OGGETTO: DEPOSITO COSTIERO "SMALL SCALE" DI GNL E BIOGNL da realizzarsi nel porto di Vado Ligure nel Comune di Bergeggi (SV).  
RAPPORTO PRELIMINARE DI SICUREZZA ex art. 18 del D.Lgs. 105/2015, DOCUMENTAZIONE INTEGRATIVA richiesta dal CTR Liguria con nota R.U.U.0006333.04-03-2022.

Nel seguito si riportano le richieste formulate dal Gruppo di Lavoro incaricato dell'istruttoria relativa al RPdS in oggetto con i chiarimenti forniti dallo scrivente Studio di Ingegneria.

Foto 1.

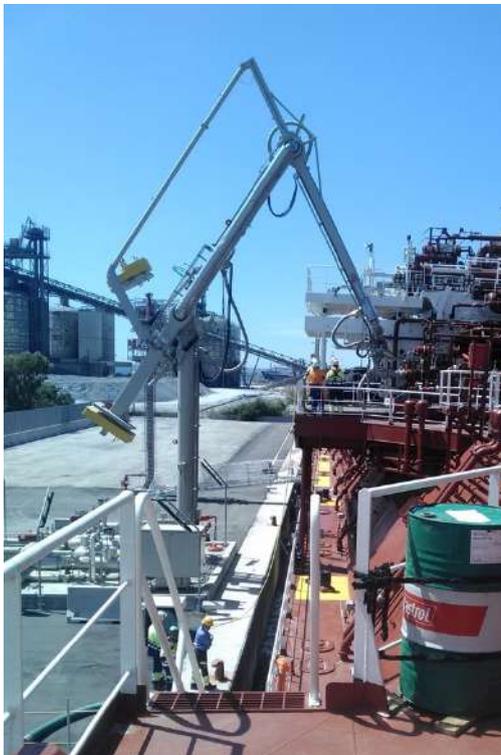
**1. Se sono adottate misure di contenimento per eventuali sversamenti in mare durante il trasferimento, ad esempio vasche di contenimento galleggianti.**

Nel caso in progetto si ritiene non credibile lo sversamento a mare durante il trasferimento di GNL da nave a impianto dato che la nave all'ormeggio è di fatto aderente alla banchina (al netto dello spessore dei fender/parabordi), distando da questa poco più di 1 metro, come si può vedere nelle foto 1 e 2, con una nave ormeggiata all'impianto HIGAS di Oristano.

Figura 1 – Evaporazione di 40 m<sup>3</sup> di GNL

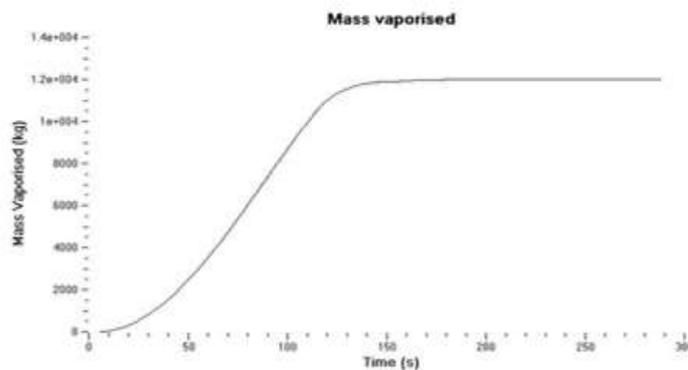
#### 4. Specificare, in merito agli effetti domino interni, le motivazioni per cui gli stessi sono esclusi.

In figura 1, tratta dal report sopracitato, è riportato l'andamento nel tempo di un rilascio di 40 m<sup>3</sup> di GNL. Come si può notare, i dati sperimentali mostrano che, pur in condizioni di stabilità atmosferica, in meno di 2 minuti, 40 m<sup>3</sup> di GNL sono completamente evaporati.

L'alta velocità di evaporazione, da un lato, fa sì che la permanenza nel campo di infiammabilità sia limitata a qualche secondo, mentre dall'altro, fa sì che un eventuale incendio si esaurisca molto rapidamente, (nell'esperimento di cui al report citato, la durata complessiva dell'incendio, compresa la propagazione dal punto di innesco a tutta la nube, è stata di 4,3 secondi).

Figura 2 – Sezione tipologica

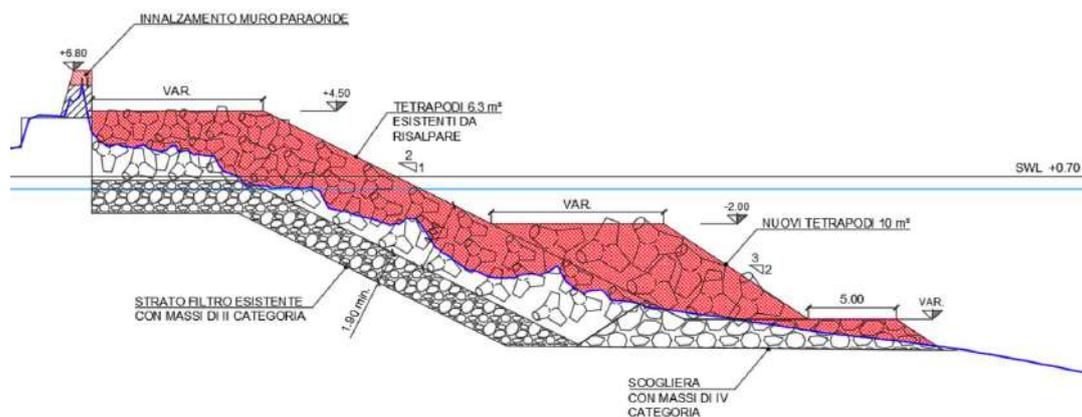
## 6. Approfondire la valutazione del rischio meteo-marino.

In estrema sintesi, per quanto riguarda il bacino di Vado Ligure, dallo studio allegato è emerso che l’evento estremo è caratterizzato da un moto ondoso generato da venti intensi di scirocco, dove l’altezza dell’onda con tempo di ritorno di cento anni (onda centennale) può raggiungere 6.0 metri. Questo ha portato l’AdSP-MLO, con la collaborazione esterna di RINA Consulting (All. 2 – “Relazione idraulica”), a progettare l’innalzamento del muro paraonde da 6.0 m a 6.8 m s.l.m.m. (onda di progetto) come risulta dalle sottostanti figure 2 e 3, meglio rappresentate nel disegno allegato (All. 3 – Tav.Gen.010 “Porto di Vado – Sezioni Tipo Stato di Progetto”).
